05-01-00 - Direzione Generale dell'Ambiente

**Oggetto:** [ID: 7405] Procedura di Valutazione di Impatto Ambientale ai sensi dell'art. 23 del D. Lgs 152/2006 relativa al progetto integrato agricolo-energia-ambiente denominato agrovoltaioco Macciadosa. Proponente: Pacifico Cristallo S.r.l. - Autorità Competente: Ministero della Transizione Ecologica (Mi.T.E.). Trasmissione osservazioni.

**Oggetto:** [ID: 7405] Procedura di Valutazione di Impatto Ambientale ai sensi dell'art. 23 del D. Lgs 152/2006 relativa al progetto integrato agricolo-energia-ambiente denominato agrovoltaiico Macciadosa. Proponente: Pacifico Cristallo S.r.l. - Autorità Competente: Ministero della Transizione Ecologica (Mi.T.E.). Trasmissione contributo istruttorio.

Figura 1 - Inquadramento dell'area e ubicazione del progetto

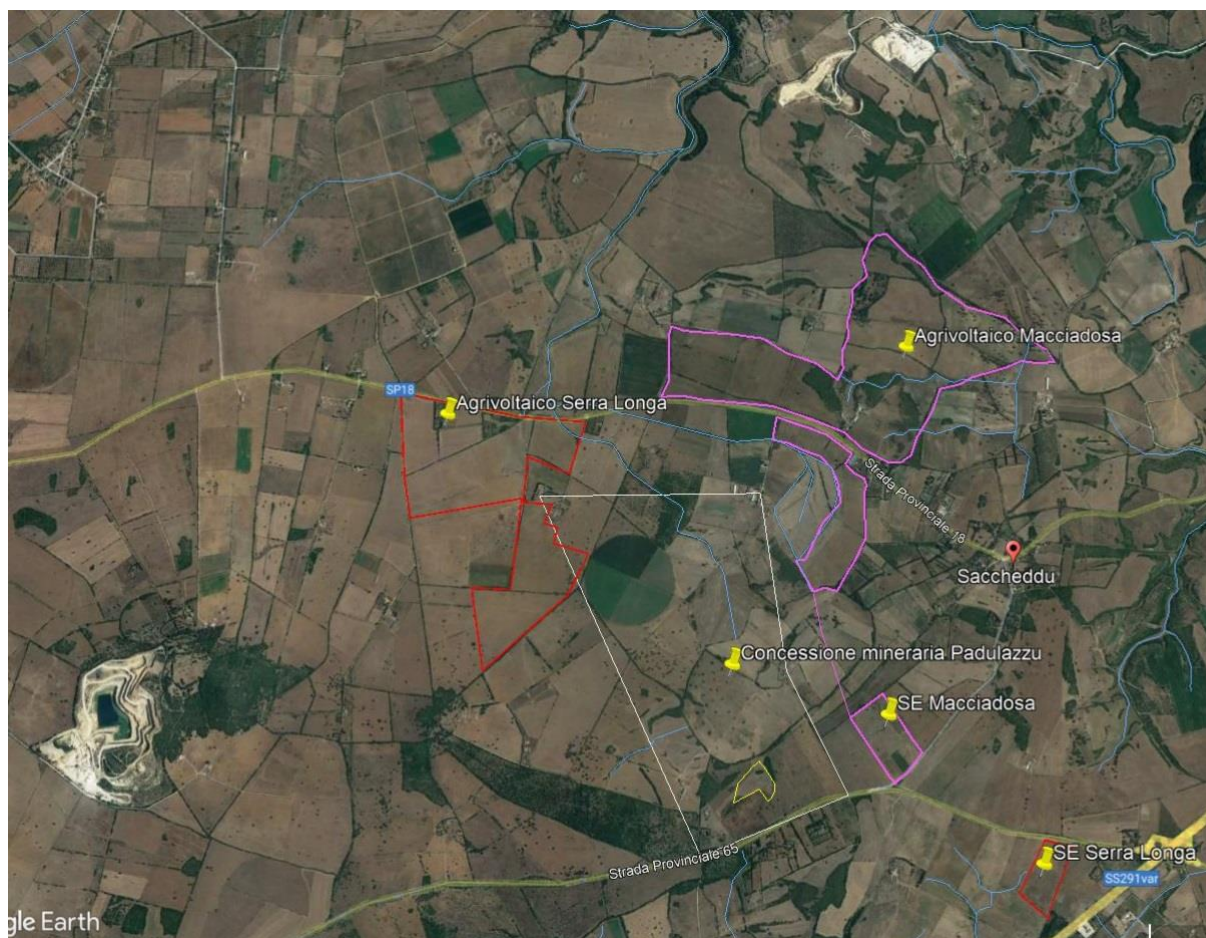
Si rileva che l'impianto in oggetto è ubicato a breve distanza (circa 500 metri) da un impianto agrivoltaico, attualmente in fase istruttoria di Valutazione di Impatto Ambientale, denominato Serra Longa, nel comune di Sassari (<https://va.minambiente.it/it-IT/Oggetti/Documentazione/8160/12015>). A tal proposito si raccomanda la valutazione di eventuali impatti cumulativi futuri, considerando anche la presenza di diverse attività estrattive nelle aree circostanti, come mostrato in Figura 1.
